Produktabkündigung

aufgrund der Aktualisierung der CE-Normenlage (EN60950-1) können wir den Artikel **BW1927 30 V Netzteil, 4 A** seit dem **20.12.2020** nicht mehr ausliefern.

Stattdessen empfehlen wir Ihnen den Einsatz des leistungsfähigeren Nachfolgeartikels **BW4220 30 V Netzteil, 8 A**, den wir Ihnen gerne anbieten.

BW1927	BW4220

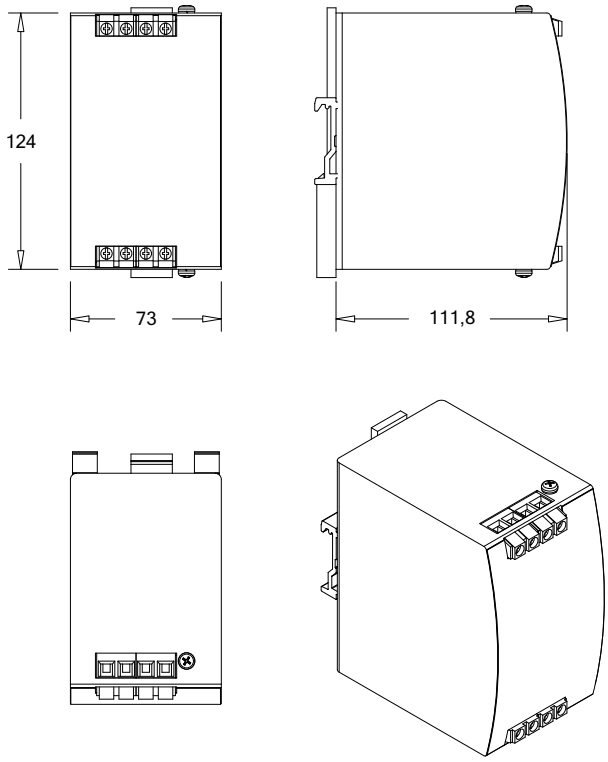
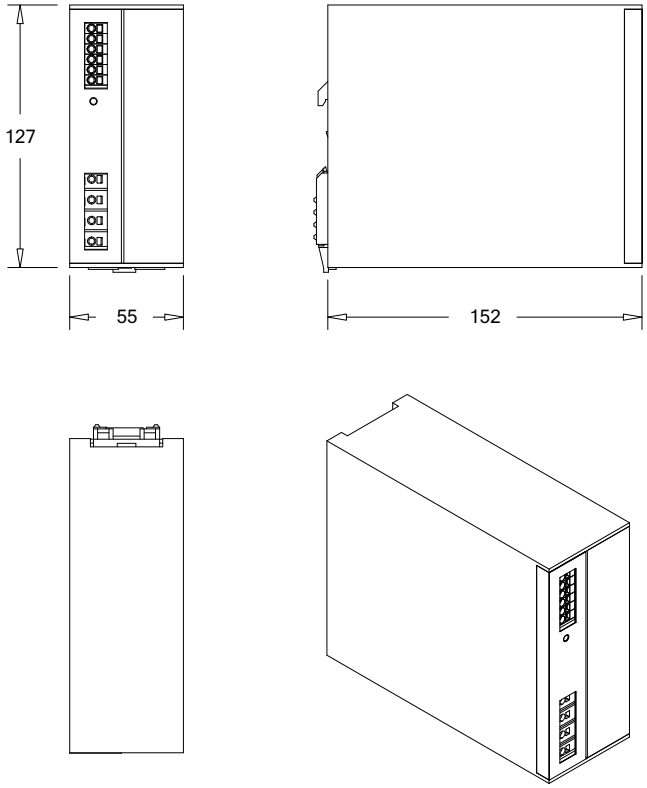
Aufgrund der höheren Leistung sind die Abmasse des neuen Netzteils **BW4220** etwas größer, dafür verringert sich dank des Einsatzes modernster Technik der Einbauabstand deutlich.

Überprüfen Sie bitte trotzdem, ob an der für den Einbau vorgesehenen Stelle genügend Platz für das neue Netzteil vorhanden ist. Bitte beachten Sie auch die geänderten Positionen der Anschlussklemmen.
